DODATEK Č. 1 KE SMLOUVĚ O DÍLO

„Modernizace silnice II/343 Kameničky“

Číslo ZBV:	1
Název a evidenční číslo Stavby:	Modernizace silnice II/343 Kameničky - Z2019-022555
Název stavebního objektu / provozního souboru (SO/PS):	Vedlejší a ostatní náklady
Číslo SO/PS / číslo Změny SO/PS:	SO 001/01

Číslo ZBV:	2
Název a evidenční číslo Stavby:	Modernizace silnice II/343 Kameničky - Z2019-022555
Název stavebního objektu / provozního souboru (SO/PS):	Komunikace
Číslo SO/PS / číslo Změny SO/PS:	SO 101/01

FOTODOKUMENTACE – POKLOPY

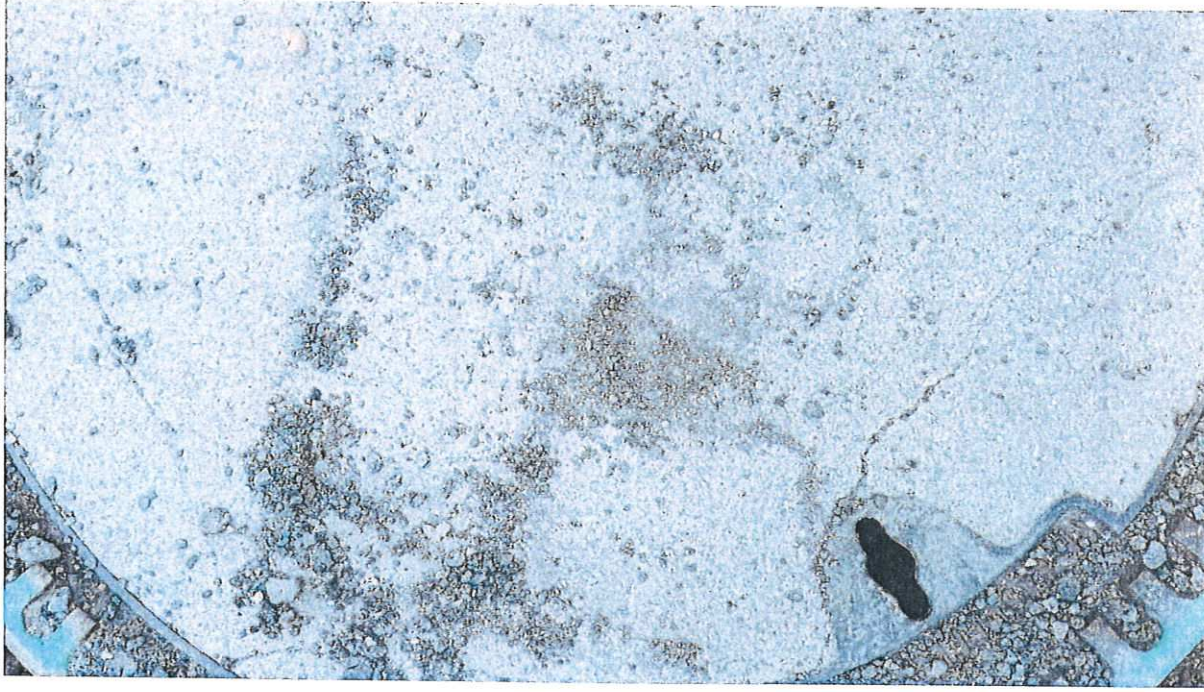
2) Na základě detailní prohlídky stávajících kanalizačních poklopů bylo zjištěno že je třeba provést výměnu 11 kusů u kterých nebylo možné garantovat dlouhodobější životnost. Se souhlasem TDS bylo rozhodnuto o provedení výměny kanalizačních poklopů, nahrazeny budou celolitinovými poklopy.

- 2) Na základě detailní prohlídky stávajících kanalizačních poklopů bylo zjištěno že je třeba provést výměnu 11 ks u kterých není možné garantovat dlouhodobější životnost. Stávající kanalizační poklopy vykazovaly fyzické poruchy (praskliny, trhliny) viz příloha „Fotodokumentace – poklopy“.

- 2) Na základě detailní prohlídky stávajících kanalizačních poklopů bylo zjištěno že je třeba provést výměnu 11 ks u kterých není možné garantovat dlouhodobější životnost. Stávající kanalizační poklopy vykazovaly fyzické poruchy (praskliny, trhliny) viz příloha „Fotodokumentace – poklopy“.

- 110/89911E – LITINOVÝ POKLOP B125...+11 KUS, 100,00 %

- 110/89911E – LITINOVÝ POKLOP B125...+11 KUS, 100,00 %

FOTODOKUMENTACE – PROSAKUJÍCÍ PODZEMNÍ VODA

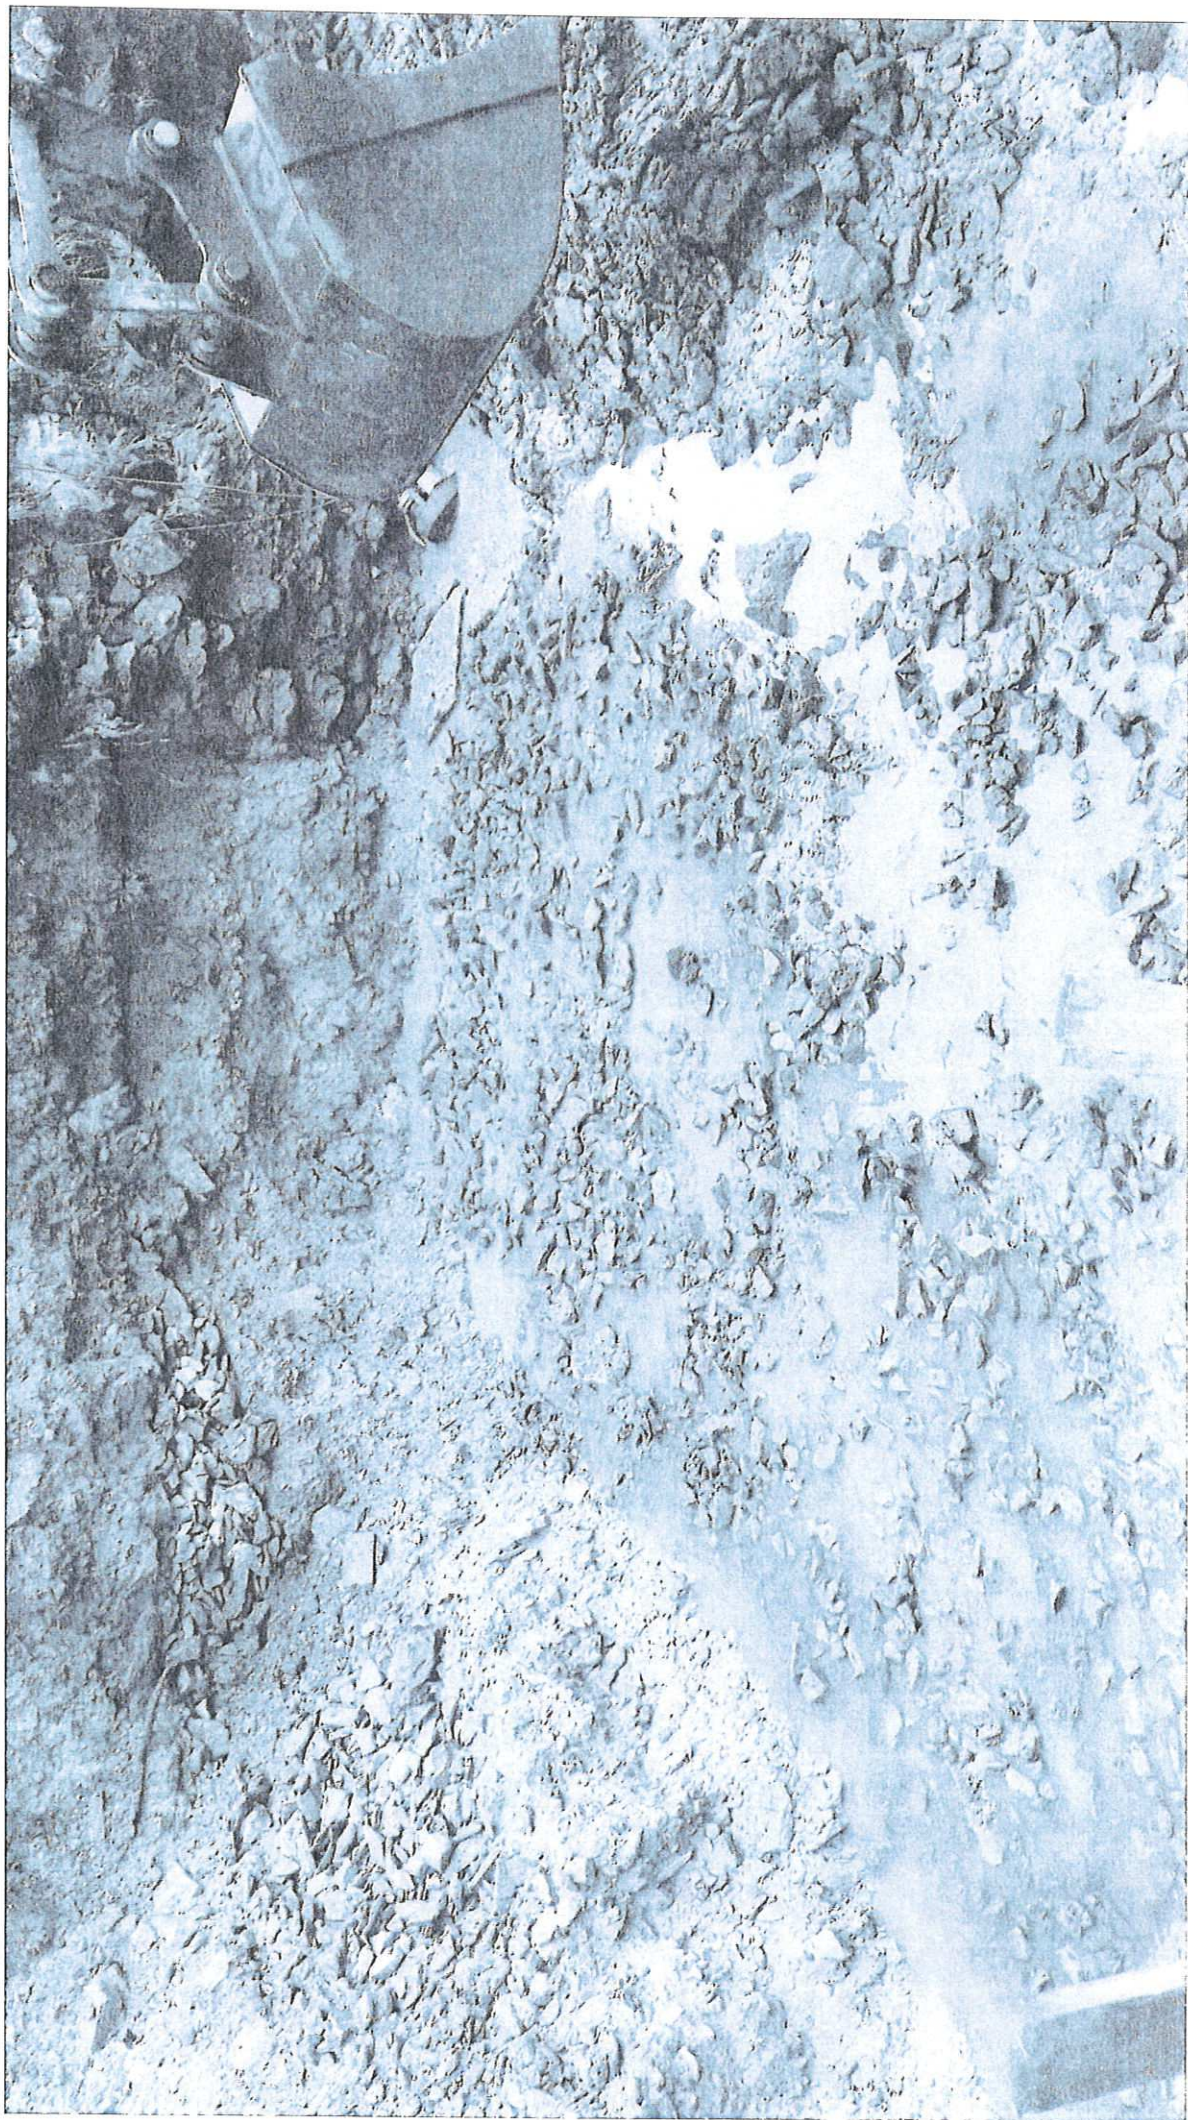
1) Tato změna byla zjištěna v průběhu realizace stavby, kdy během výkopových prací bylo zjištěno, že dochází k neustálému zaplavení stavební jámy a hrozilo tedy nebezpečí jejího zaplavení jemnozrnnými zeminami. Na základě výše uvedeného bylo rozhodnuto o nepoužití vrchní vrstvy ze ŠD 0/63 jelikož by došlo k jejímu znehodnocení. Na místo zmíněné štěrkodrti bylo provedeno zpevnění lomového kamene pomocí prostého betonu (viz. zápis ze SD ze dne 09.09.2019).
